**AVIS RELATIF À LA PROTECTION
CONTRE LES EVENTUELS EFFETS NOCIFS ET NUISANCES
PROVOQUÉS PAR LES RAYONNEMENTS NON IONISANTS
GÉNÉRÉS PAR DES ANTENNES ÉMETTRICES STATIONNAIRES**

Commune : AISEAU-PRESLES - Exploitant : TELENET GROUP

Référence exploitant : HT1595P

Rapport n° 369 / 2025

Figure 1 : Vue en plan des lieux de séjour et des points de contrôle

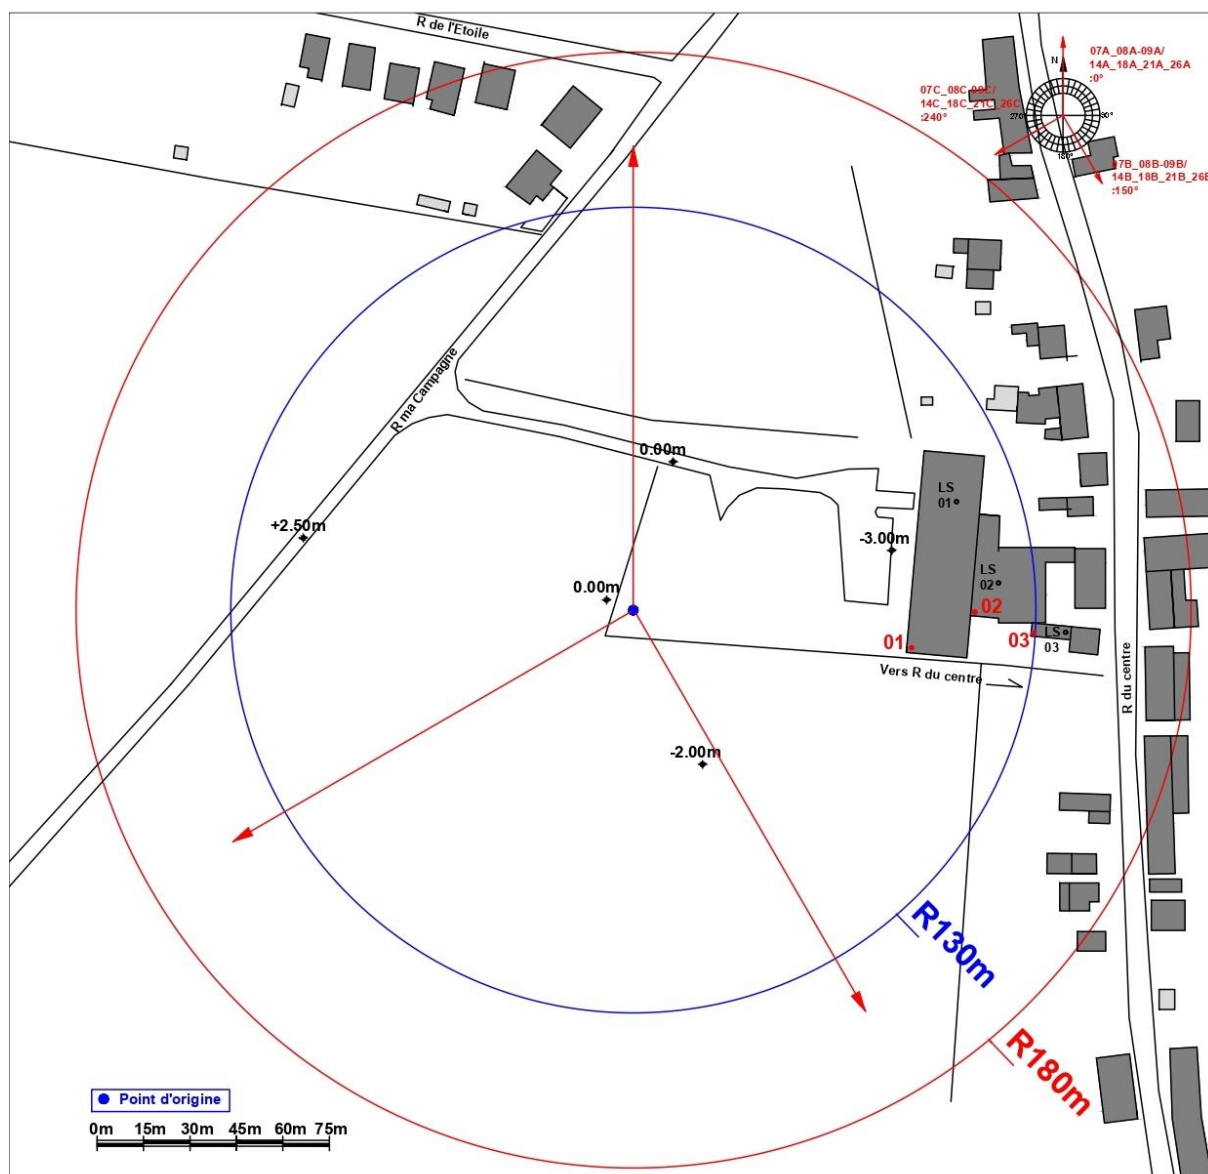
Les fréquences d'émission, la puissance rayonnée par chacune des antennes et leur gain permettent de déterminer le rayon de la zone à analyser. Tout dépassement de la limite par installation est exclu en dehors de cette zone. Le tableau 2 reprend les 35 LS² pour lesquels l'indice d'exposition est le plus élevé. Les différentes colonnes indiquent :

- le numéro du point de contrôle repris sur un des plans de la figure 1;
- le numéro du LS dans lequel se trouve le point de contrôle de la 1^{ère} colonne ;
- l'atténuation d'obstacle prise en compte pour le calcul de l'indice d'exposition dans le LS ;
- le résultat du calcul de l'indice d'exposition.

N° point de contrôle	LS	Atténuation (dB)	Indice d'exposition relatif à la limite par installation IE_i
3	LS03	0,0	0,073
2	LS02	3,0	0,015
1	LS01	3,0	0,008
